RESPUESTA A OBSERVACIONES Y COMENTARIOS MTIII-2 HUAURA - OHLA

B7. Plan de Ejecución del Proyecto (PEP)

Dique I-15-2

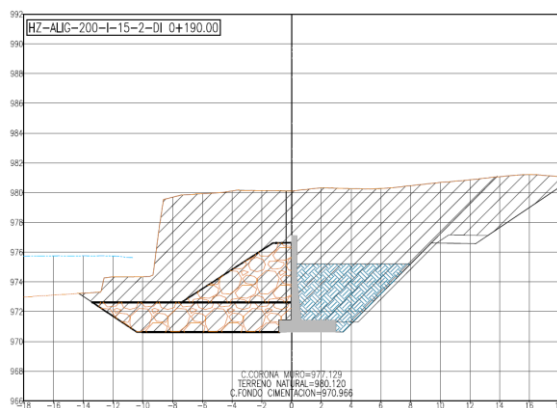
- En la página 63 del plan, solo indica “se excavará hasta el fondo de cimentación...”, la ejecución de los muros es complejo, por lo cual se requiere una estrategia a detalle sobre todo la excavación de cimentación, puesto que algunos casos los muros llegan hasta 7 metros de altura, cada cuanto tendrán rampas de salida de emergencia, como va ser los corte de talud, se empleará o no malla de sostenimiento temporal con cáncamos o que mecanismo plantea el postor.

Las excavaciones para los Muros de Contención cuentan con un talud de corte de 1:1, el cual ayuda en la estabilidad del terreno, como se muestra en la siguiente sección del Muro I-15-2 y las secciones tipo del Muro I-08-D y I-02-DI

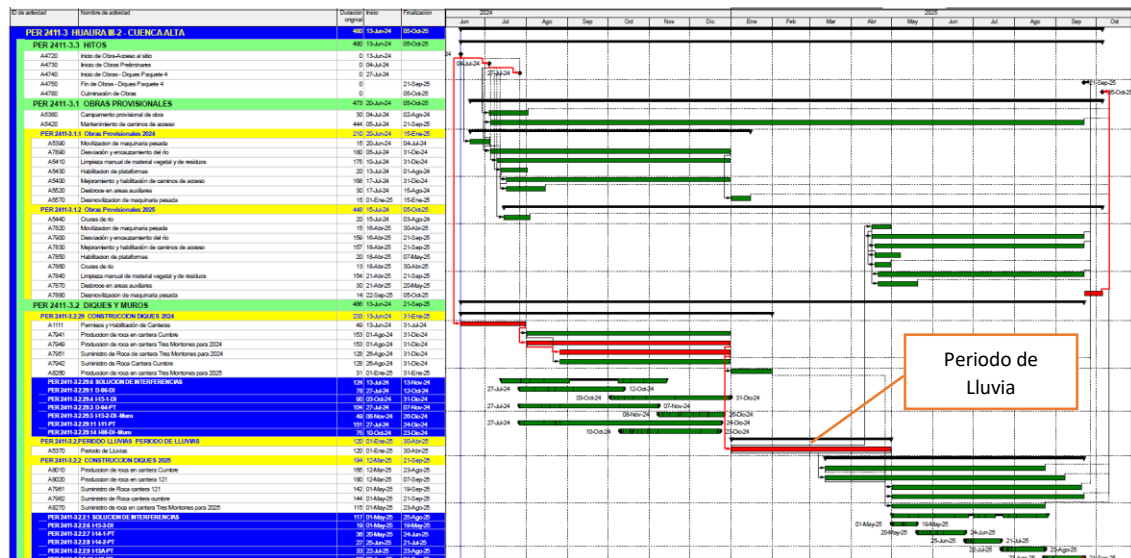
No se hace un análisis más detallado del tratamiento de las interferencias en los accesos a las áreas auxiliares y de los accesos en la zona de Churín, en la cual se tiene 4 diques en la margen izquierda del río y los accesos a estas estructuras presentan varias restricciones por estar cerca de la avenida principal y estar rodeado de viviendas y comercios.

Se atiende la observación, ampliando el ítem 4.3.1 del documento "Plan de Control Tránsito y Seguridad Vial – Huaura MT3-II", así mismo se señala que en el ítem 7 se muestra los planos de accesos a las zonas auxiliares las cuales serán señalizadas según lo indicado en el ítem 4.5 del documento Plan de Tráfico.
